CLARIFICAREA NR. 1 LA DOCUMENTATIA DE ATRIBUIRE
PROIECTARE SI EXECUTIE
"Autostrada SIBIU – FAGARAS TRONSONUL: 3 Arpasu de Jos (DN1) – Sambata de Sus (DJ 105B)"
COD UNIC DE IDENTIFICARE CONTRACT: 16054368/2022/3326/S10

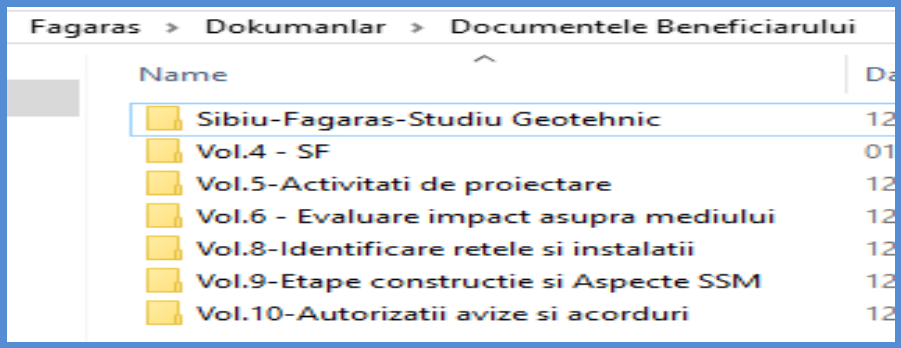
<table>
<tr><td>Intrebare 15</td><td>In fisierul “Vol 4.1 - Sinteza, sumar concluzii.pdf” este indicata aplicabilitatea <u>Pamantului imbunatatit culianti hidraulici</u> inclusiv pe intervalul cuprins intre km 32+408 si km 35+808.
Va rugam sa precizati daca pe intervalul 34+175 (inceput tronson 3) – 35+808 (1633 m) se va aplica solutia de consolidare cu pamant imbunatatit cu lianti hidraulici, aceasta zona nefiind cuprinsa in tabelul din cap 3.3.8.1 din Cerintele Beneficiarului “Aplicabilitate pamant imbunatatit cu lianti hidraulici”.</td></tr>
<tr><td>Raspuns 15</td><td>In intervalul kilometric 34+175 – 35+808 se va aplica solutia de consolidare cu pamant imbunatatit cu lianti hidraulici, conform Capitolului 3.3.8.1 din Cerintele Beneficiarului "Pamant imbunatatit cu lianți hidraulici”.</td></tr>
<tr><td>Intrebare 16</td><td>Tabelul cu aplicabilitatea “<u>Ranforsarea rambleului cu doua geogrile la nivelul bermei</u>” din Cerintele Beneficiarului este identic cu tabelul cu <u>aplicabilitatea “Ranforsarea rambleului cu doua geogrile in baza</u>” din cap. 3.3.8.2 din “Cerintele Beneficiarului” si diferit de cel prezentat in cadrul fisierului “ Vol 4.1- Sinteza, sumar concluzii.pdf”.

Avand in vedere ca prima solutie se aplica pentru ramblee cu inaltimea mai mare de 6.0 m, iar cea de-adoua se aplica pentru ramblee cu inaltimea mai mare de 4.0 m, si, prin urmare, nu pot avea aceeasi aplicabilitate, va rugam sa clarificati aplicabilitatile celor doua solutii de consolidare.</td></tr>
<tr><td>Raspuns 16</td><td>Aplicabilitatea pentru „Ranforsarea rambleului cu doua geogrile la nivelul bermei” se regaseste in cadrul „Vol. 4.1 – Sinteza, sumar concluzii” la paginile 191 – 193".
Astfel tabelul prezentat la punctul 3.3.8.3 din Cerintele Beneficiarului privind „Ranforsarea rambleului cu doua geogrile la nivelul bermei”
<table>
<tr><th>nr. crt.</th><th>de la:</th><th></th><th>pana la:</th><th>L [m]</th></tr>
<tr><td>1</td><td>35+808.00</td><td>÷</td><td>35+864.00</td><td>56.00</td></tr>
<tr><td>2</td><td>36+865.00</td><td>÷</td><td>36+900.00</td><td>35.00</td></tr>
<tr><td>3</td><td>36+955.00</td><td>÷</td><td>36+963.00</td><td>8.00</td></tr>

PROFIL TRANSVERSAL TIP Nr.1

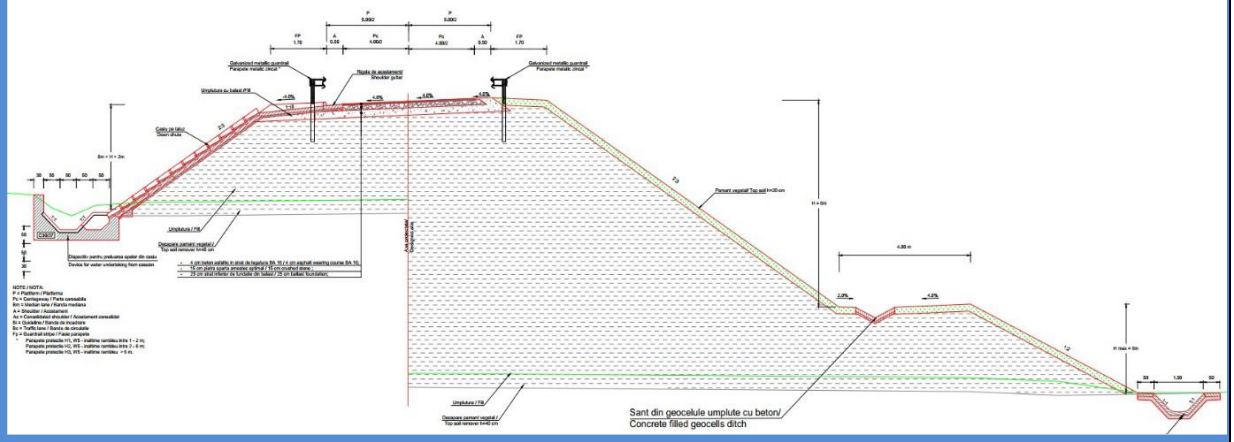
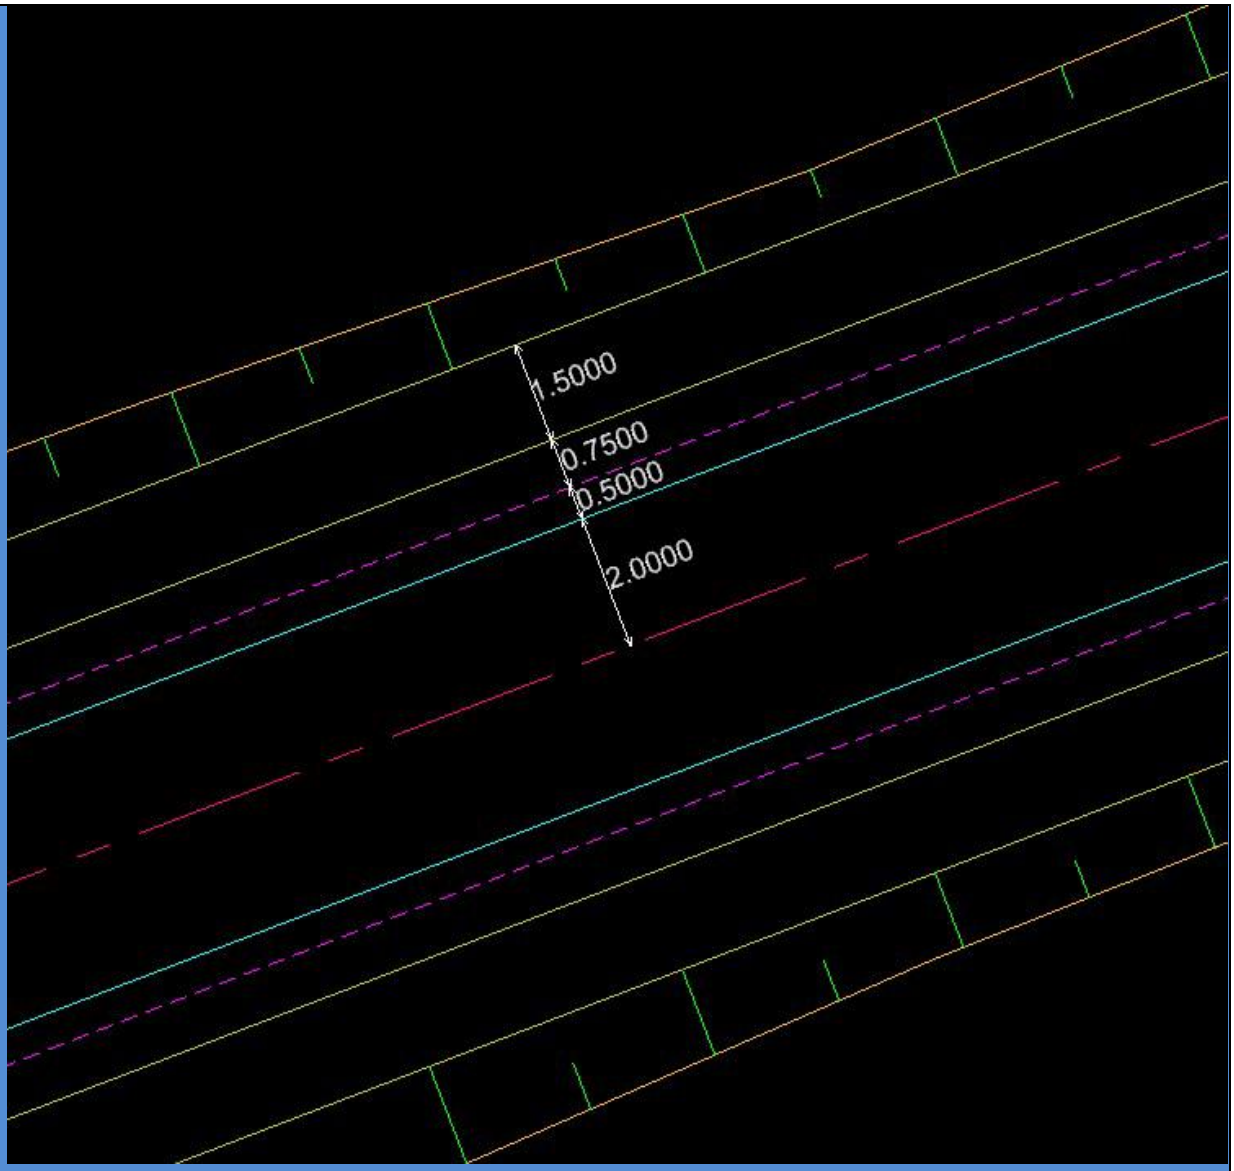
Intrebare 117	***La nivelul întregului proiect, atunci când drumurile de acces prezentate ca Tip-1 și Tip-2 (Volumul V – Activități De Proiectare V.1 Lucrări De Drum V.1.3. Relocări Drumuri) sunt modelate în funcție de aceste tipuri, reies rezultate diferite din plan în ceea ce privește limitele taluzului, lățimea acostamentului si dimensiunile șanțului.*** ***De asemenea, in Profilul transversal de tip 2 regăsim modelul șanțurilor trapezoidale având dimensiunea 0,5-1,5-0,5 (foto 2). In foto 3 totusi, le observam ca fiind prezentate precum canale în V de 1,50 - 0,75 metri. Un astfel de șanț nu a fost dat în niciun profil transversal și provoacă o suprapunere în straturile inferioare ale suprastructurii drumului.*** ***În aceste context, ne puteți informa ce soluție constructiva se va aplica?***

Raspuns 117	Referitor la solicitarile operatorului economic, Autoritatea Contractanta face urmatoarele precizari: 1. Profilul transversal tip nr. 1 se aplica pe drumurile relocate, conform aplicabilitatii mentionata pe plansa, in zonele in care inaltimea de rambleu este mica, aproape de linia terenului natural. 2. Profilul transversal tip 2 – se aplica pe drumurile relocate, conform aplicabilitatii mentionata pe plansa, in zonele in care inaltimea de rambleu este mai mare de 2.00 m cat si in zona rampelor pasajelor superioare peste autostrada. Avand in vedere natura contractului de Proiectare si Executie, responsabilitatea si riscurile raportate la elementele de proiectare, avand la baza Cerintele Beneficiarului, sunt in sarcina Ofertantilor.
Intrebare 118	***Atunci când se examinează tipurile consolidări din documentul „V.3 LUCRARI DE CONSOLIDARI - V.3.2 Parte Desenată", denumirile drumurilor pentru Tip-15, Tip,-17, Tip-18, Tipe-19 și Tip-20 sunt specificate, dar nu este specificat la ce intervale km vor fi aceste lucrări in documentația pusa la dispoziție. Va rugam sa ne informați despre intervalele de km ale acestor tipuri de consolidări.***
